**BEBAUUNGSPLAN NR. 211/I  
„WIESDORF - WESTLICH EDITH-WEYDE-STRASSE“**

**Ergebnisse  
der frühzeitigen Beteiligung der Öffentlichkeit gemäß  
§ 3 (1) Baugesetzbuch (BauGB) sowie der Behörden  
und sonstigen Träger öffentlicher Belange gemäß  
§ 4 (1) BauGB**

**A 7: Bayer Real Estate GmbH vom 05.02.2014****Burau, Burkhard**

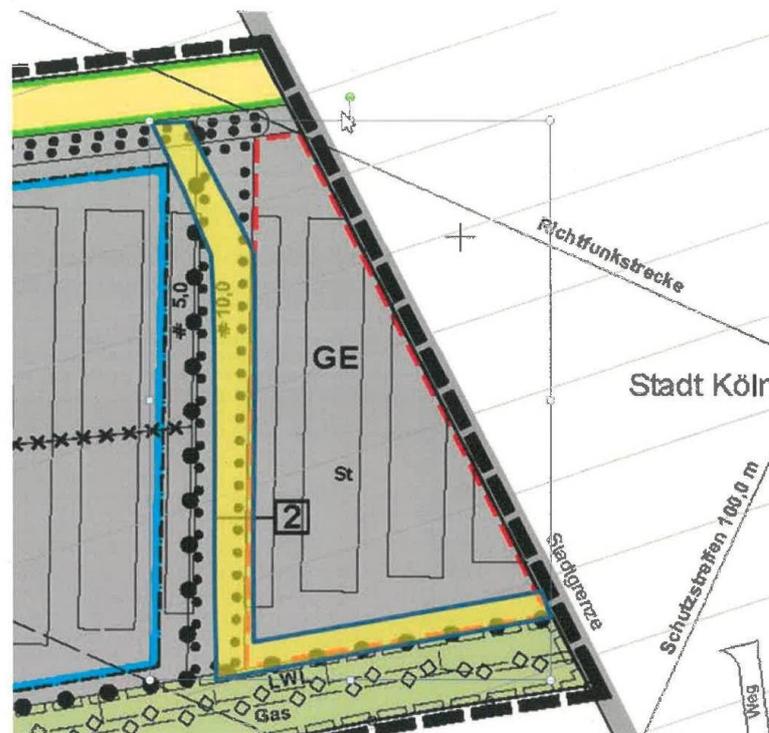
Die Wegeführung (im Plan gelb dargestellt) sollte so gewählt werden, dass eine Nutzung der bei uns verbleibenden Fläche als GE in Bezug auf Nutzung (Bebaubarkeit) als auch Zuwegung gewährleistet ist.

Auch die Nutzung der verbleibenden Dreiecksfläche lediglich als Parkplatz führt dazu, dass unsere internen finanziellen Berechnungen (in Bezug auf die „schrumpfende“ bei uns verbleibende GE-Nutzfläche) für die geplante Transaktion neu durchgeführt und genehmigt werden müssen. Um hier zeitliche Verzögerungen als auch inhaltliche interne Diskussionen zu vermeiden, würde wir die Ausweisung eines Baufensters begrüßen.

Im Rahmen der Überarbeitung des Bebauungsplanes wurde für den wegfallenden Fuß- und Radweg, südlich des für die Ansiedlung der Hauptfeuer- und Rettungswache vorgesehenen Standortes, ein neuer Fuß- und Radweg festgesetzt. Die vorgesehene Wegführung berücksichtigt eine angemessene Nutzung der südlich angrenzenden „Dreiecksfläche“. Die Wegführung ermöglicht eine unmittelbare Erschließung auf Leverkusener Stadtgebiet von der Edith-Weyde-Straße aus. Anstatt der bisher vorgesehenen Festsetzung als Fläche für Stellplätze wird nun, entsprechend der Äußerung, eine überbaubare Grundstücksfläche festgesetzt.
